**Bauleitplanung der Gemeinde Bad Rothenfelde:**

## **42. ÄNDERUNG DES FLÄCHENNUTZUNGSPLANS**

**Beratungsunterlagen zu den Verfahrensschritten:**

Bad Rothenfelde, 29.08.2019

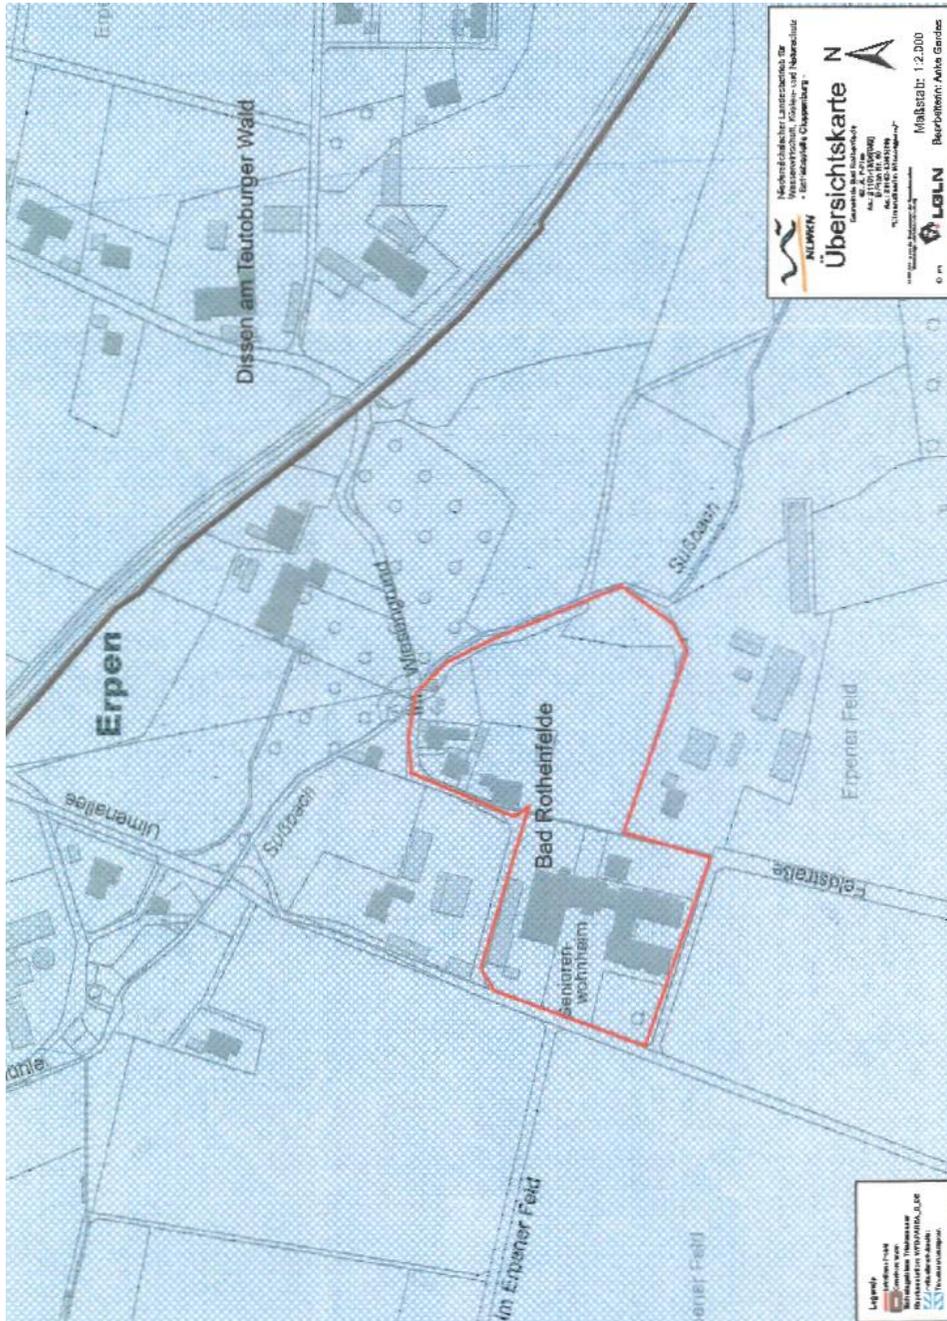
Das Vorhaben befindet sich in einem Trinkwasser- und Heilquellenschutzgebiet (s. Übersichtskarte). Hier sollte eine rechtzeitige Abstimmung mit der zuständigen unteren Wasserbehörde erfolgen.

Der Planbereich liegt in der Schutzzone I des Heilquellenschutzgebiets Bad Rothenfelde und in der Schutzzone IIIA des Trinkwasserschutzgebiets Dissen - Bad Rothenfelde. In den Planunterlagen zur vorliegenden Bauleitplanung wird mehrfach auf die Lage im Trinkwasser- und Heilquellenschutzgebiet und die damit verbundenen Vorgänge hingewiesen. So in der Plankarte unter den textlichen Hinweisen, zudem in der Begründung in den Ausführungen zum Regionale Raumordnungsprogramm für den Landkreis Osnabrück 2004 (RRÖP, Darstellung eines *Vorangebiets für Trinkwassergewinnung (Heilquelle, D.3.9.1 02)*, in denen zum Flächennutzungsplan und unter Punkt 3.4 „Gewässer“.

Grundsätzlich ist bei Baumaßnahmen rechtzeitig eine Abstimmung mit der Unteren Wasserbehörde durchzuführen. Ein weiterer Handlungs- oder Regelungsbedarf auf der Ebene der hier vorliegenden Bauleitplanung ist aus Sicht der Verwaltung nicht erforderlich. Im Übrigen wird die Stellungnahme zur Kenntnis genommen.
